## 小型トラック 制動装置(電動パーキングブレーキ)のリコールについて

(届出日: 令和4年2月24日 開始日: 令和4年2月25日)

リコール番号 5103

# 改善箇所説明図

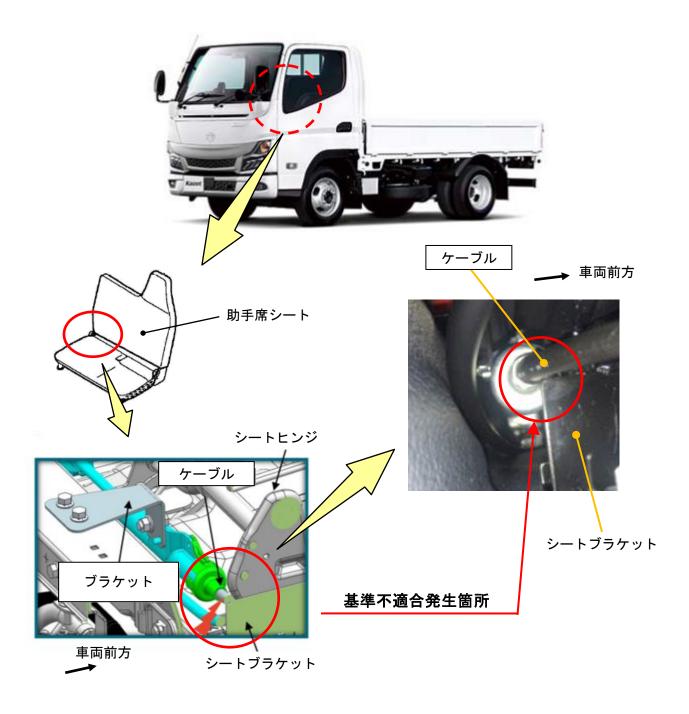
電動パーキングブレーキを搭載した四輪駆動の小型トラックにおいて、電動パーキングブレーキケーブルの配索が不適切なため、助手席のシートブラケットと当該ケーブルが干渉しているものがある。そのため、車両振動によって当該ケーブルの被覆部が摩耗し、最悪の場合、駐車中に当該ケーブルが切断して車両が勝手に動きだし衝突事故等を起こすおそれがある。

全車両、電動パーキングブレーキのケーブル、ブラケット、位置決めクリップ取付けブラケットを 対策品に交換する。

識別:作業完了車には、シートブラケット部に白色ペイントを塗布する。
